ZDP.241.AZ.01-02.2024

nr postępowania **ZDP.241.AZ.01.2024**

nazwa zadania: „Przebudowa odcinka drogi powiatowej nr 3291D ul. Pułaskiego w Polanicy - Zdroju”

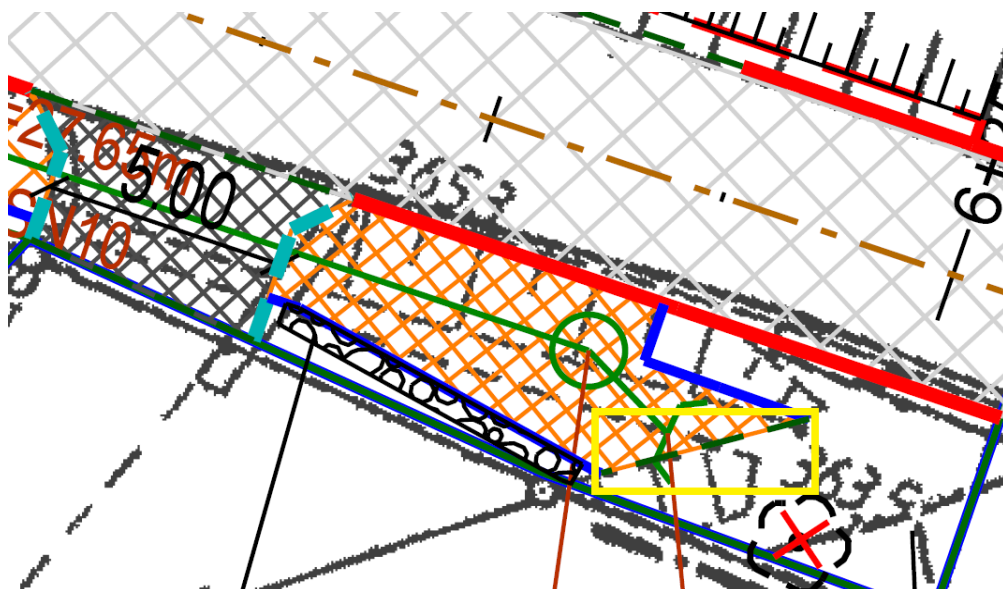
W nawiązaniu do wyjaśnień udzielonych dnia 23.02.2024r. na pytanie nr 4 dot. muru z gabionów Wykonawca w dalszym ciągu utrzymuje, że wykonanie muru i nasypu powinno nastąpić po wykonaniu obiektu inż. - nie jest możliwe wykonanie nasypu bez zabezpieczenia go od strony obiektu.

Zamawiający podtrzymuje swoją wcześniejszą odpowiedź. Konstrukcją z gabionów należy zamknąć nasyp od strony potoku.

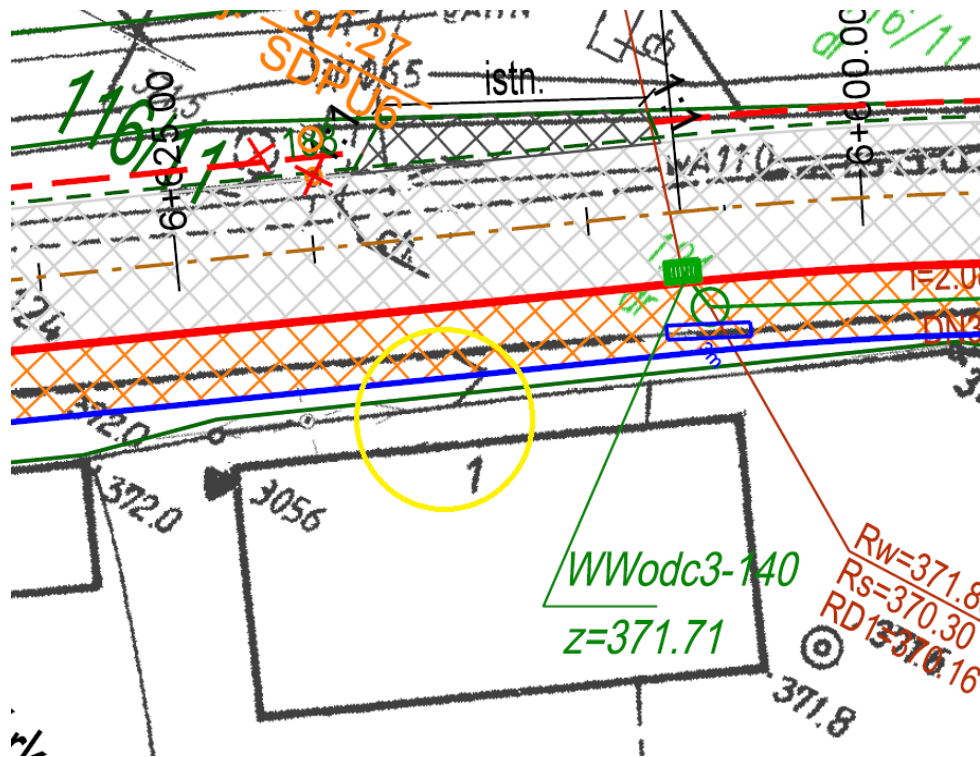
Projektowana ścieżka rowerowa w km ok. 6+615 będzie kolidować z gankiem budynku. Jakie rozwiązanie należy przyjąć do wyceny?

Zamawiający informuje, że projektowana ścieżka rowerowa nie kolduje z gankiem. Krawędź ścieżki rowerowej znajduje się 1,5 m od ściany budynku. W tym miejscu zaprojektowane jest odsunięcie krawędzi jezdni.

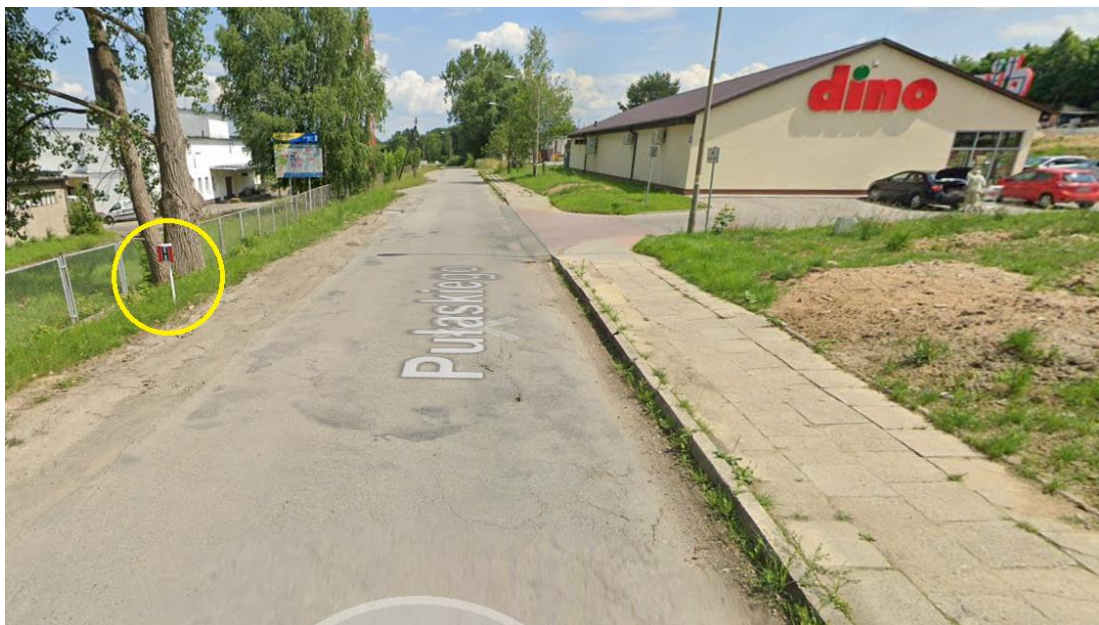
Wykonawca zwraca się z prośbą o udostępnienie uzgodnień w zakresie branży wodociągowej. Czy w ramach zadania w wycenie Wykonawca powinien uwzględnić usunięcie kolizji w zakresie sieci wodociągowej hydrantu w km ok. 7+000?

Zamawiający informuje, że na istniejącym zaworze hydrantu należy założyć żeliwną obudowę (jeśli taka nie występuje obecnie). Uzgodnienia z zakładem wodociągów należy przeprowadzić we własnym zakresie
